## 改善箇所説明図

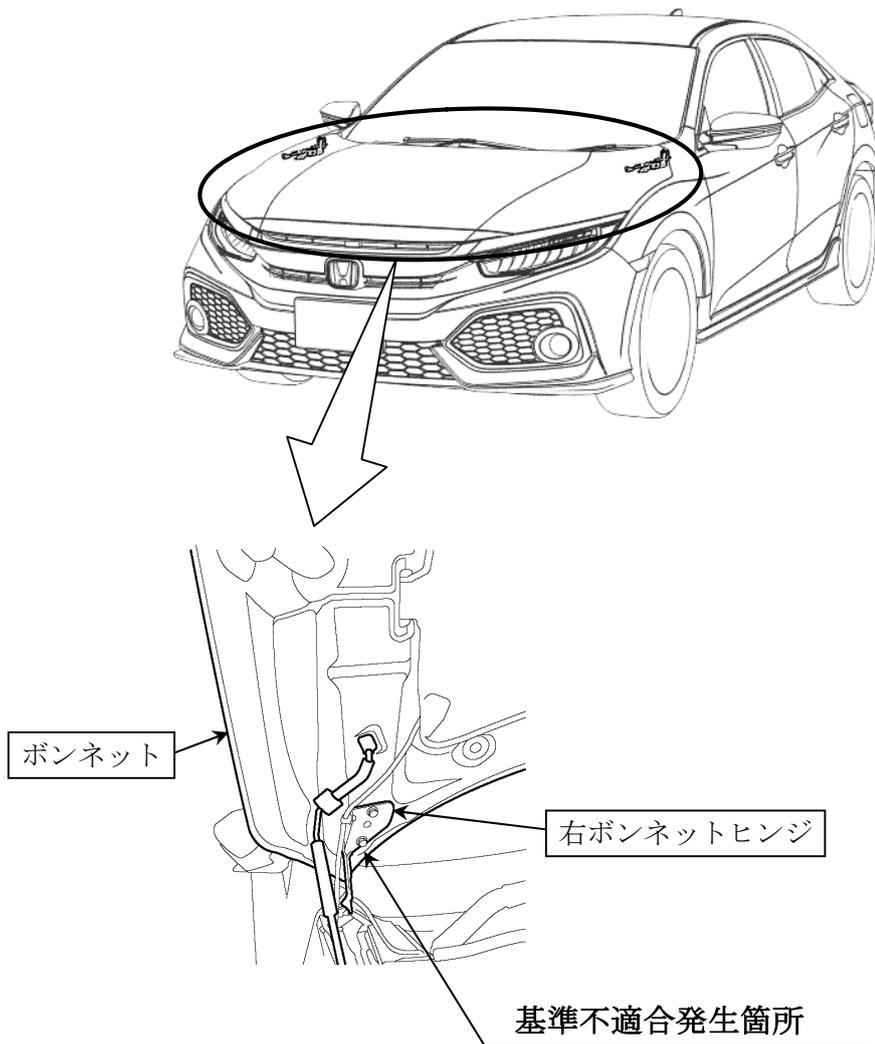
ポップアップフードシステム対応ボンネットにおいて、左右ボンネットヒンジ及びボンネット組付けの作業指示が不適切なため、誤った仕様のボンネットヒンジ又はボンネットが組付けられているものがある。そのため、衝突時にボンネット後端が十分に上がらず、最悪の場合、歩行者頭部及び脚部保護の基準を満足しないおそれがある。

全車両、左右ボンネットヒンジとボンネットを点検し、誤った仕様のボンネットヒンジ又はボンネットが組付けられている場合は正規品と交換する。

注：  は交換部品を示す。

識別：運転席ドア上側ヒンジ下側ボルト頭部に黄色ペイントを塗布する。
